Réf. DPC : 2278-0010/12/2018-307PR (corr. DPC : A. Totelin – E. Demelenne)  
Réf. NOVA : 18/PFU/1725264 (corr. DU : MZ Van Haepere)  
Réf. CRMS : AA/WSL20122\_658\_debecker48  
Annexe : 1 dossier

**Objet :** WOLUWE-SAINT-LAMBERT. Avenue J.-F. Debecker, 48 – Villa Lecocq  
Demande de permis unique portant sur la restauration et transformation de la villa et de son site

**Avis conforme de la CRMS**

Plan de synthèse des interventions paysagères - Documents extraits du dossier

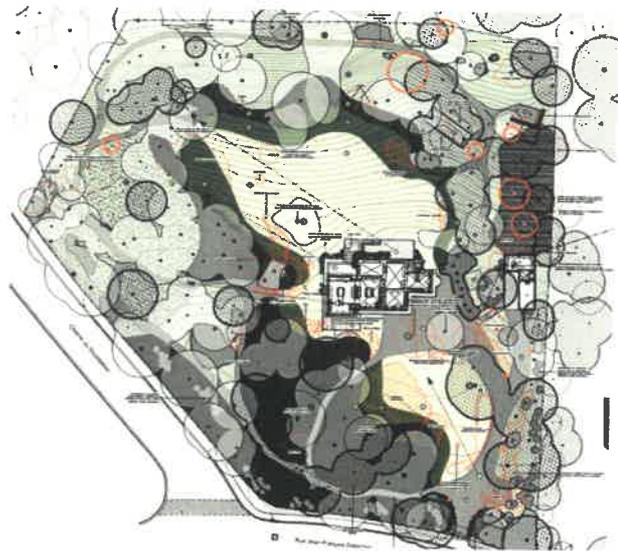
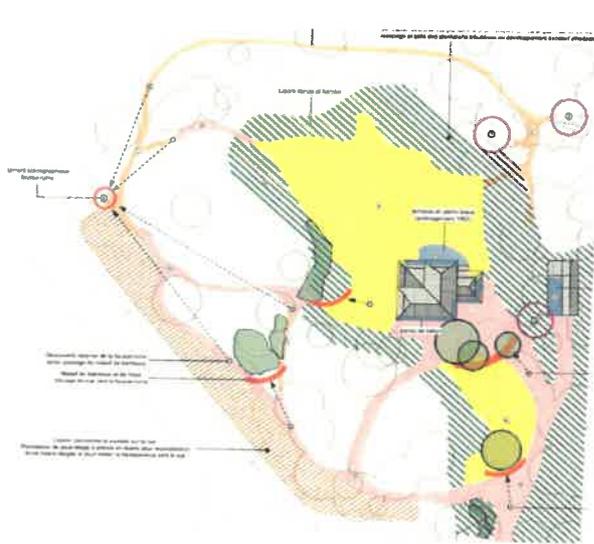
La CRMS est favorable à l'exécution du projet, très respectueux du patrimoine tant architectural que paysager et environnemental. Elle félicite la qualité du dossier et son évolution intégrant les remarques de ses deux avis de principe et/ou répondant valablement aux questions posées. L'unité stylistique de la maison sera conservée et le site retrouvera son lustre et ses lignes de force de composition dans le respect de la Zone Natura 2000 : clairières, perspectives, profondeurs de champ, équilibre entre les différents espaces, valorisation des sujets solitaires, lisières, ...

### 2. Création d'une annexe latérale de facture contemporaine

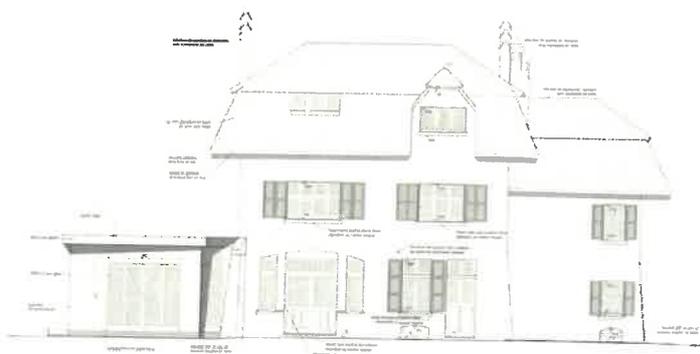
La seule réserve importante de la CRMS porte sur l'aménagement d'une terrasse au Nord de la maison qu'elle juge trop imposante déformant la lecture de la villa au sein du jardin. La bande dite "de propreté" peut apporter le complément utile, sans exagération dans sa proportion, et le choix du matériau (pavés naturels avec joints ouverts) peut être considéré comme un complément à l'édifice et non au jardin.

- renoncer à la construction d'une terrasse pavée au Nord, et se limiter à prolonger la bande de propreté existante en pavés naturels à joints ouverts (type terre-sable) ;
- éviter si possible le décapage complet des menuiseries extérieures jusqu'au bois. Sinon, privilégier un décapage thermique avec toutes les précautions d'usage;
- assurer un épinglage non visible sur l'enveloppe classée;
- Procéder à des essais soumis à l'approbation de la DPC pour les interventions sur l'enveloppe;
- Organiser les interventions sur le garage dans le volume initial sans perturber l'unité stylistique de la construction. Les plans devront être transmis et approuvés par la DPC pour le garantir.
